様邸(本  
居)

屋根補修依頼

長屋門

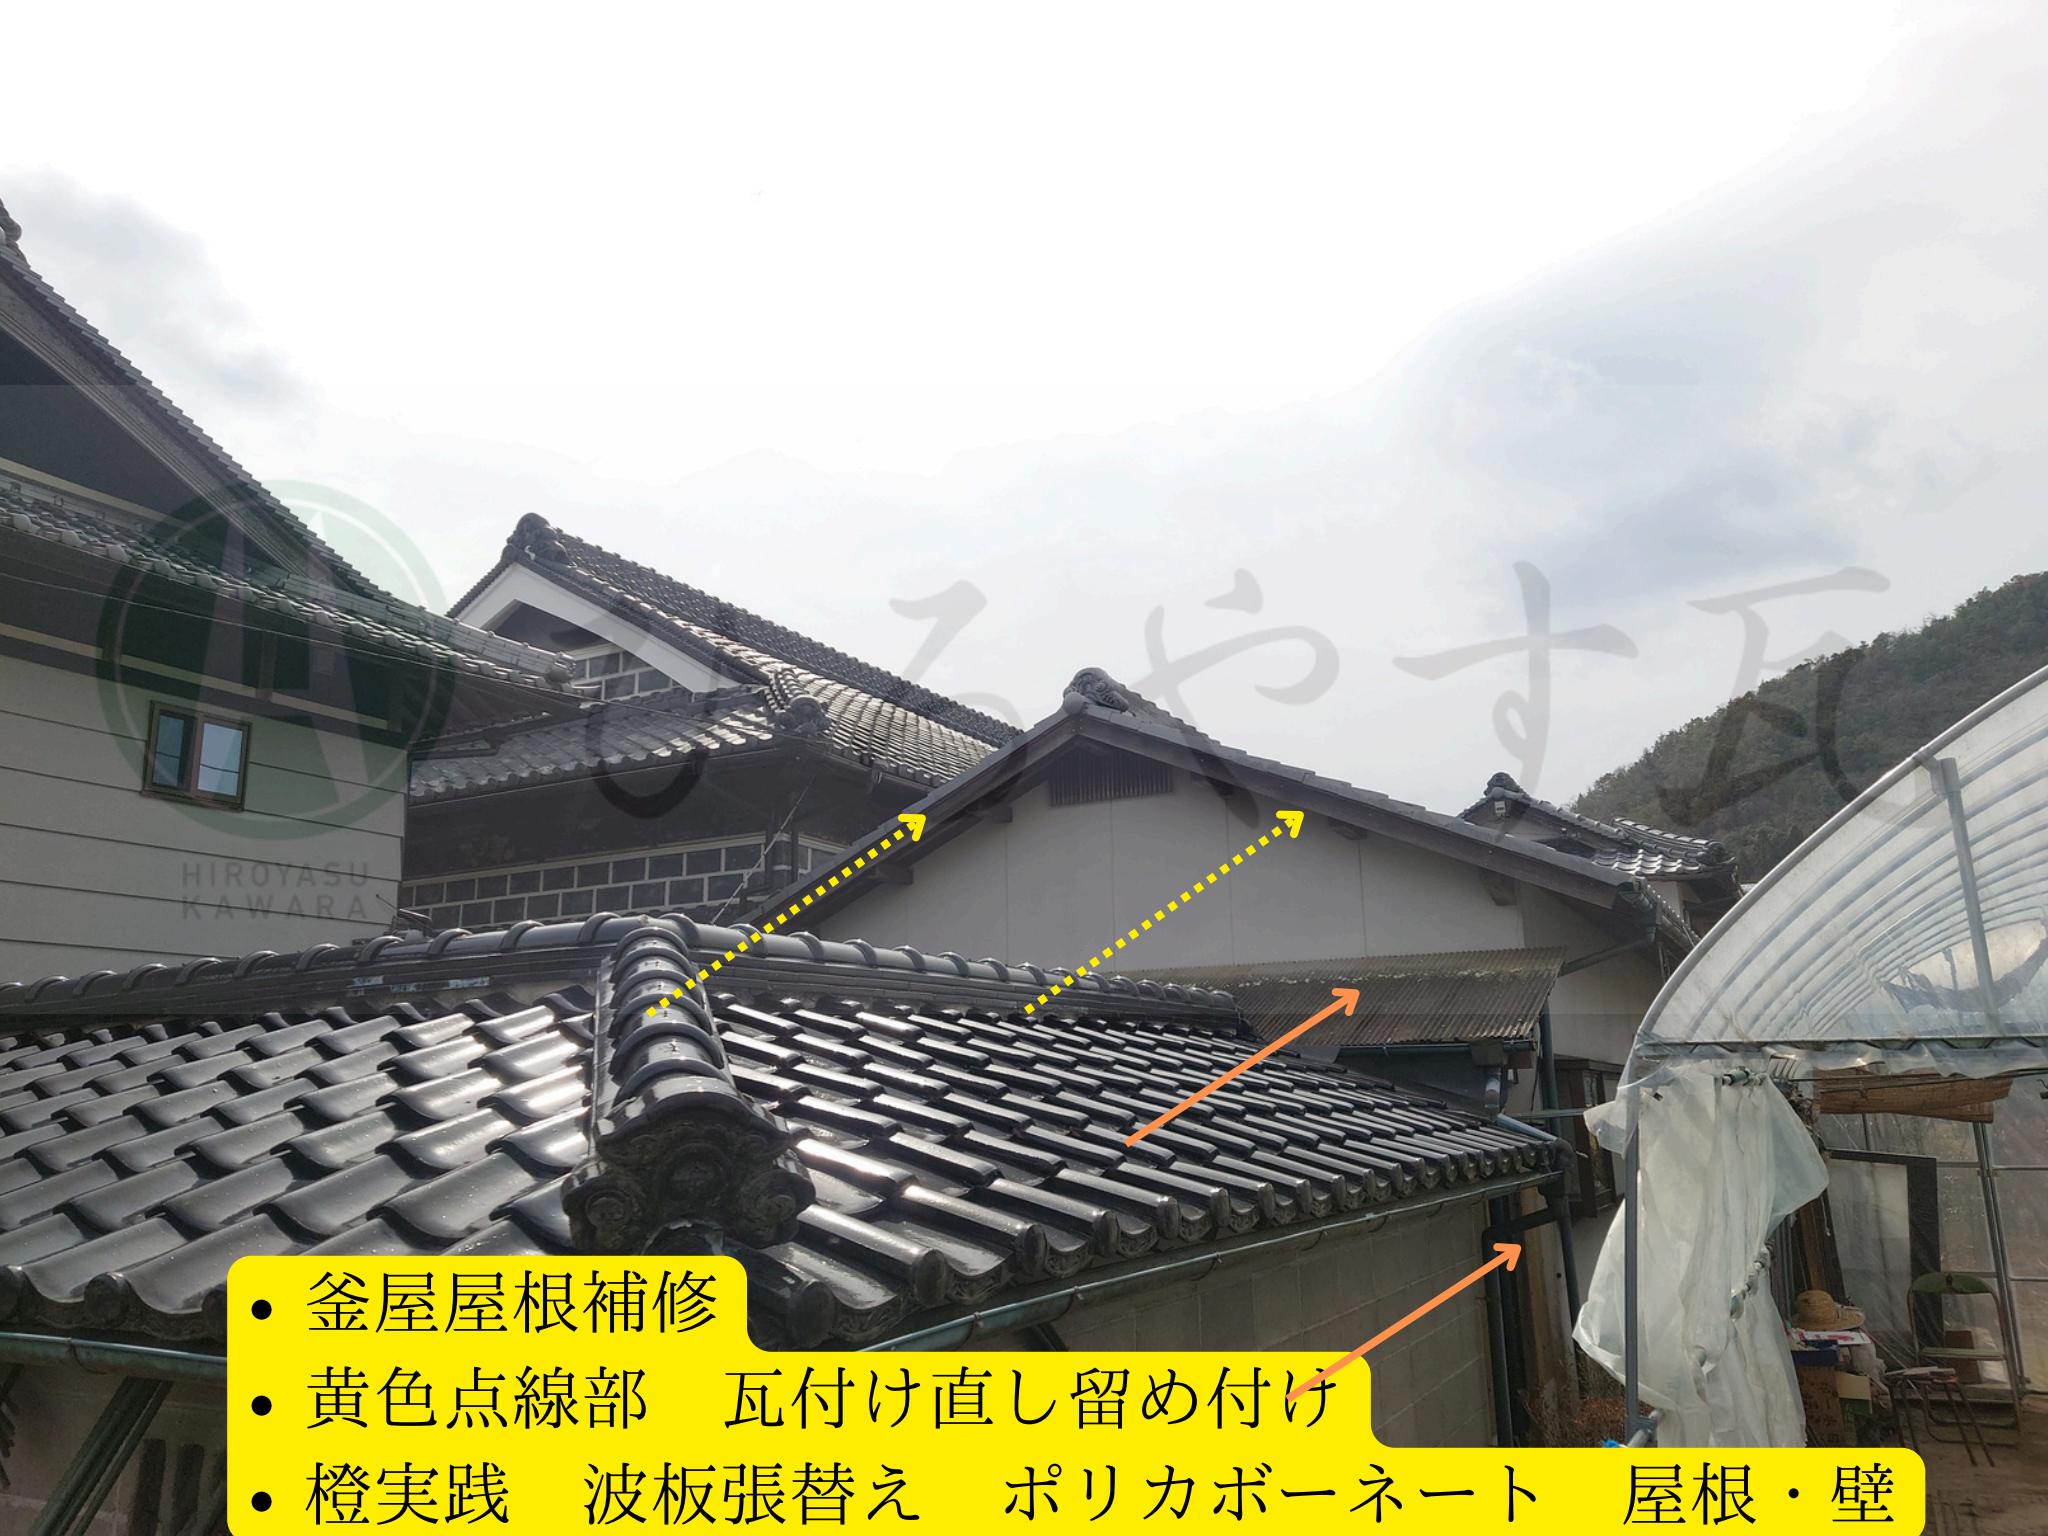
→瓦ズレ・北面樋金具付け直し

釜屋屋根

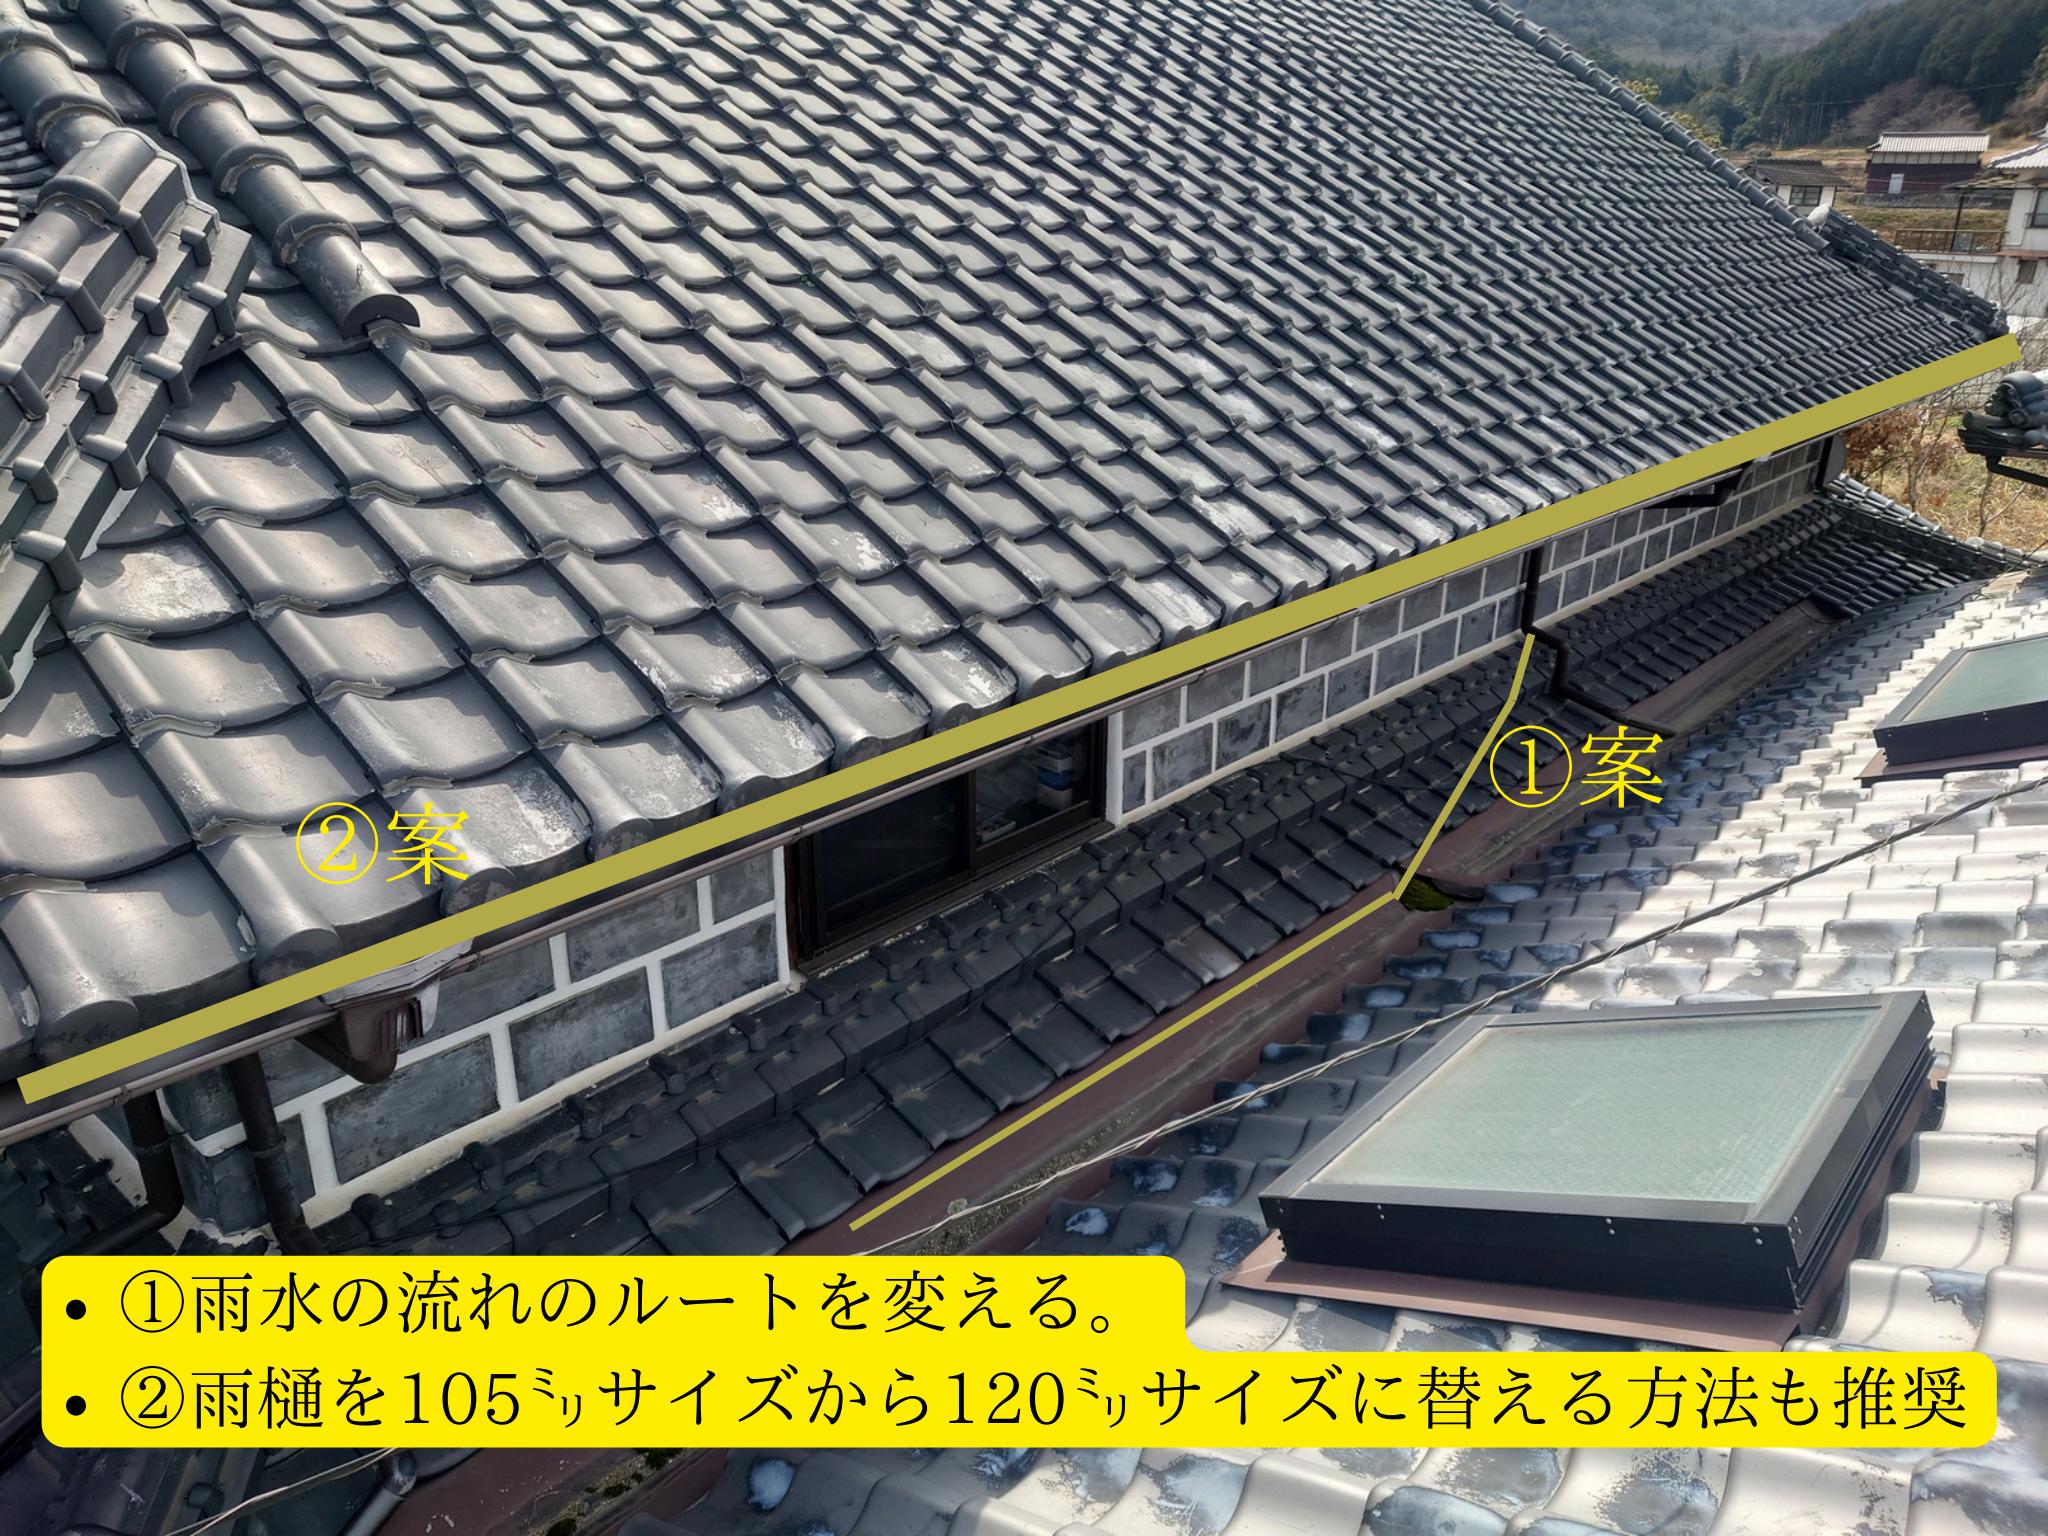
点線枠の瓦を止付け直します。 北側も同様。
